生産終了に伴う重要なお知らせ

2018年4月1日以降出荷分より、汎用インバータに切り換わります。

■対象機種

フリックタッチ	FT、FTH、FTF、FTL(高出力タイプ)
2条コンベヤ	FTM
ターンテーブル	TTS、TTSW

互換性について

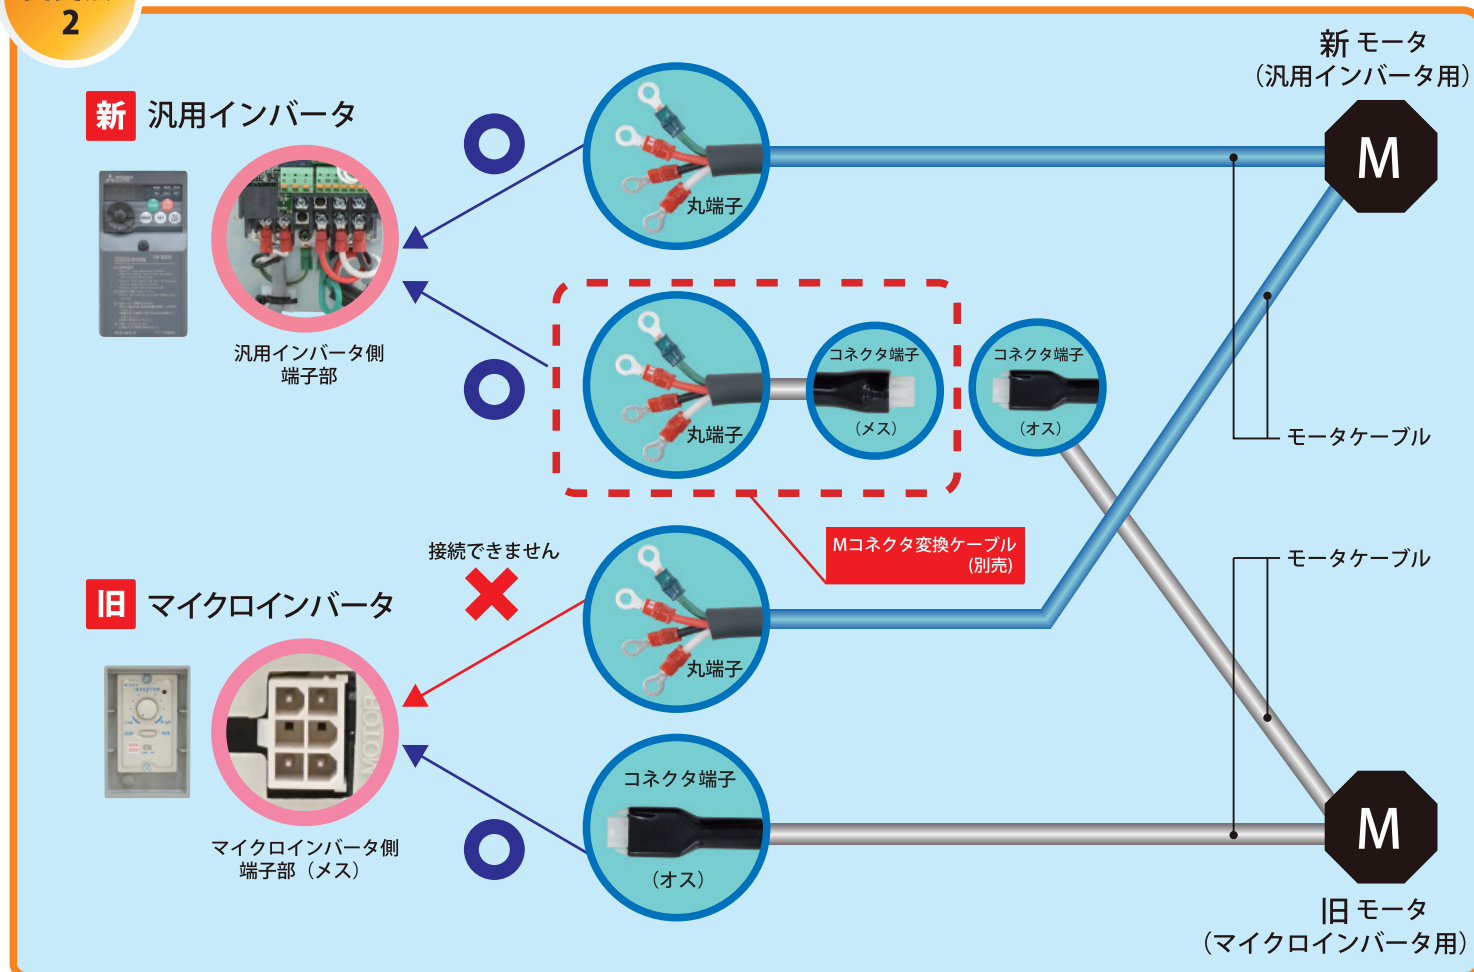
変更点 2

寸法が変わります

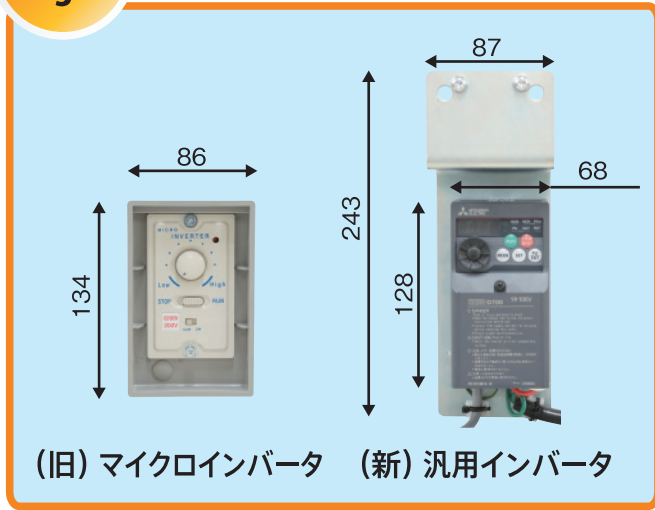
変更点
3

汎用インバータ配線部

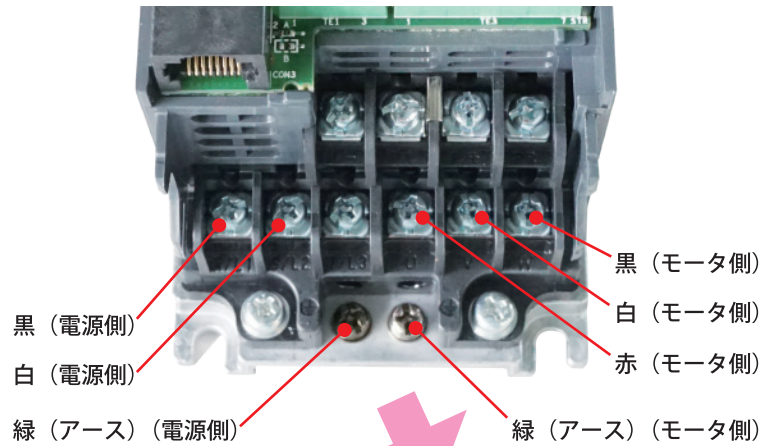
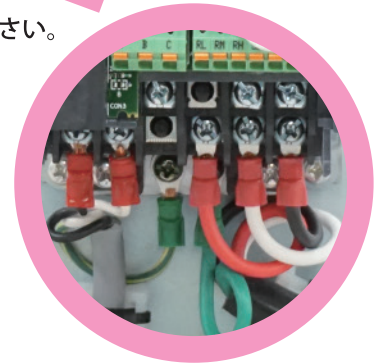
上の写真を参考に配線してください。
